Regione Puglia
Comune di Spinazzola (BT)
Proponente RC Wind S.r.l.

Parco eolico
"Spinazzola"
Progetto Definitivo

Controdeduzioni

Elaborato: SPN-1.39-A Controdeduzioni

Fig. 1 - Carta Idrogeomorfologica ADB Puglia - Reticolo idrografico

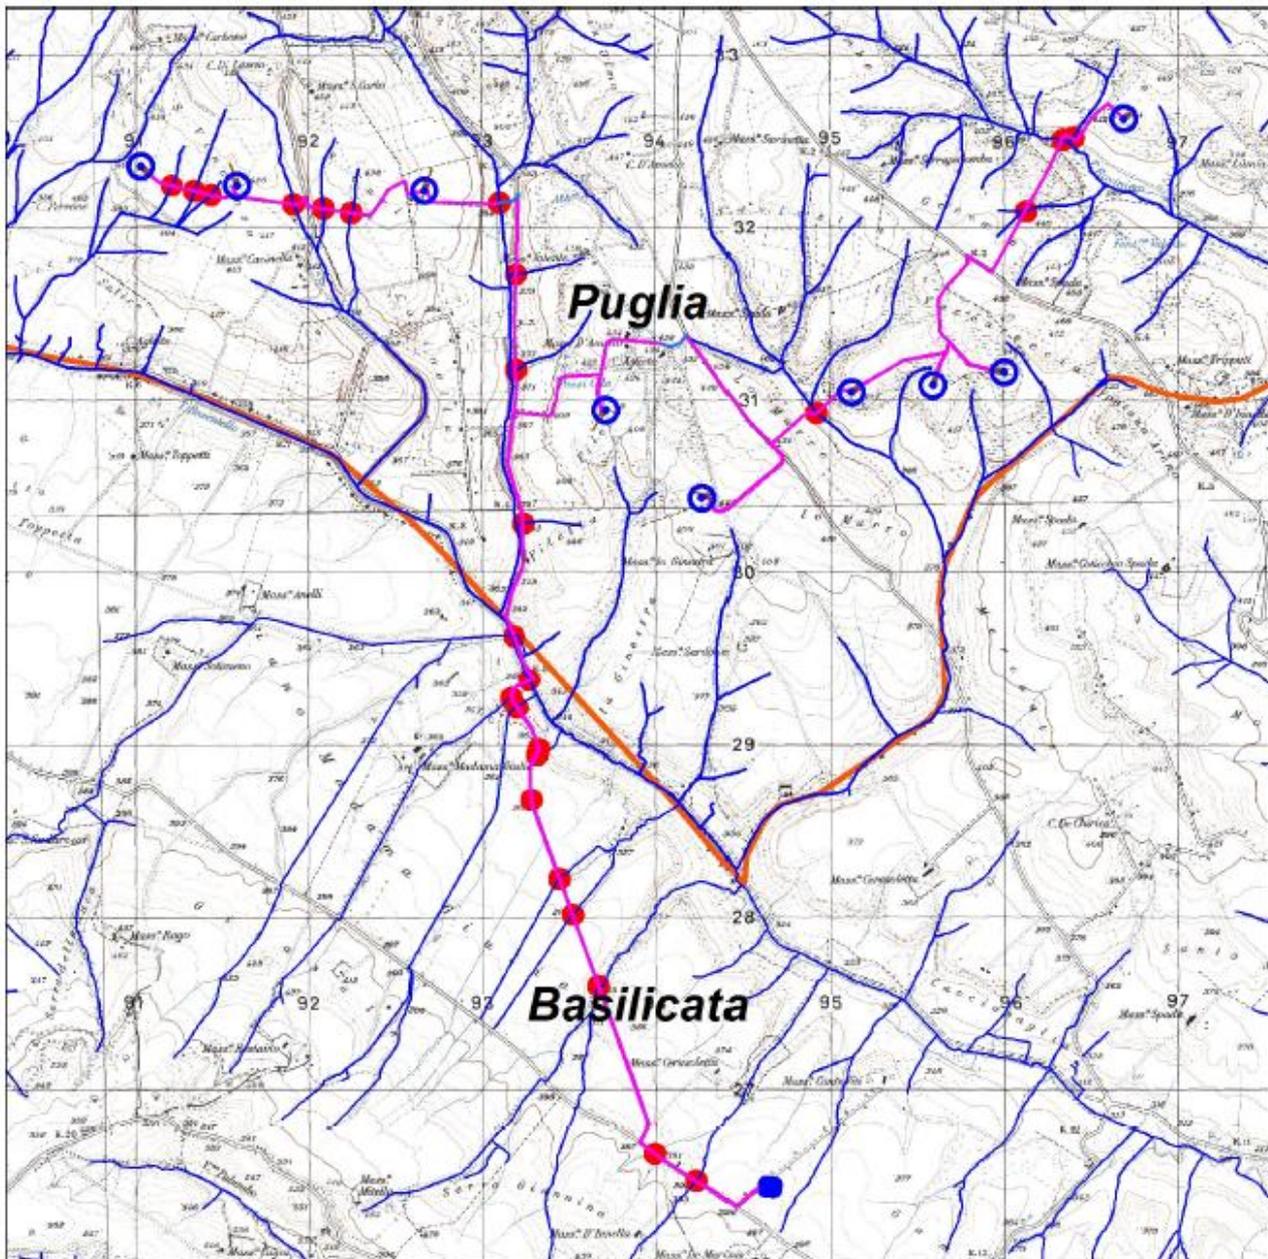
Viceversa, il tracciato del cavidotto interrato di connessione alla RTN interseca alcuni punti il reticolo idrografico rilevato su cartografia IGM, quindi soggetto alle norme di cui agli articoli 6 "alveo fluviale in modellamento attivo ed aree golenali" e 10 "Disciplina delle fasce di pertinenza fluviale" delle NTA del PAI.

Il proponente non specifica come intende superare le intersezioni del cavidotto interrato con il reticolo idrografico e se l'attraversamento in sub-alveo modificherà l'assetto del corso d'acqua intercettato o comporterà estrazione di materiali litoidi dall'area fluviale, tale da modificarne la sezione di deflusso.

Dallo studio si evince che il percorso del cavidotto interrato corre prevalentemente su strada parallelamente al reticolo idrografico individuato dalla Carta Idrogeomorfologica della Regione Puglia e che tutti gli attraversamenti verranno eseguiti tutelando le infrastrutture idrauliche esistenti senza alterare la morfologia del reticolo attuale.

Gli attraversamenti trasversali sono evidenziati nella figura 1.

Poiché l'elettrodotto interrato verrà realizzato principalmente sotto la sede stradale esistente, le interferenze dirette con i canali saranno minime ed in questi casi gli attraversamenti avverranno tramite Trivellazioni Orizzontali Controllate (TOC). Inoltre, alla luce dell'analisi dei fenomeni erosivi effettuata nell'ambito dello studio si è convenuta una distanza tra il fondo canale e generatrice superiore del cavo pari a 1,50 m.

Quanto sopra rappresentato chiarisce che **il parco eolico interferirà con il bacino idrografico del Basantello ed del Roviniero solo marginalmente con le sue opere minori. Inoltre intersecherà principalmente i canali meno significativi in termini di portata ma ne garantirà comunque la tutela non apportando modifiche al loro letto.**
